SERVICE-INFO

Ny skruv - spännrulle 531 0278 30

Volkswagen

Modell: Transporter T4

Bild 3: LuK-AS skruv

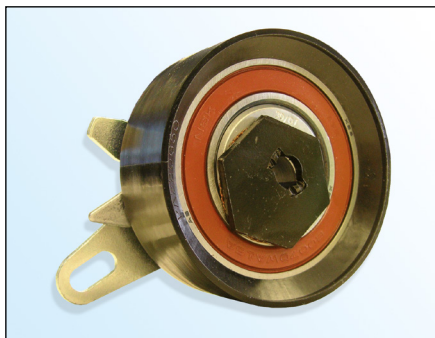
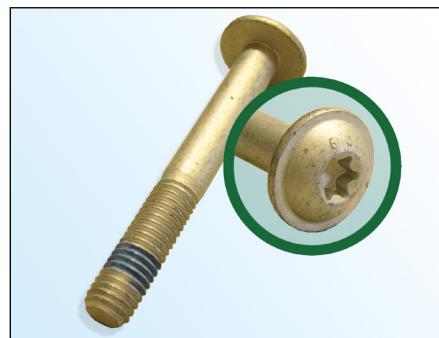
På grund av vår fortlöpande produktutveckling levererar LuK-AS en ny skruv till spännrulle **531 0278 30 (bild 3)**.

Egenskaper:

Torxskruv med plan skalle

Skruvskalle $\varnothing$ 18,5 mm

Hållfasthetsklass **10.9**

Skraven behandlad med medel för gäng-låsning

Förhöjd självdragning

LuK-AS rekommenderar att ersätta originalskruven (**bild 2**) med den medlevererade skruven.

Åtdragsmoment: 20 $\pm$ 1,5 Nm
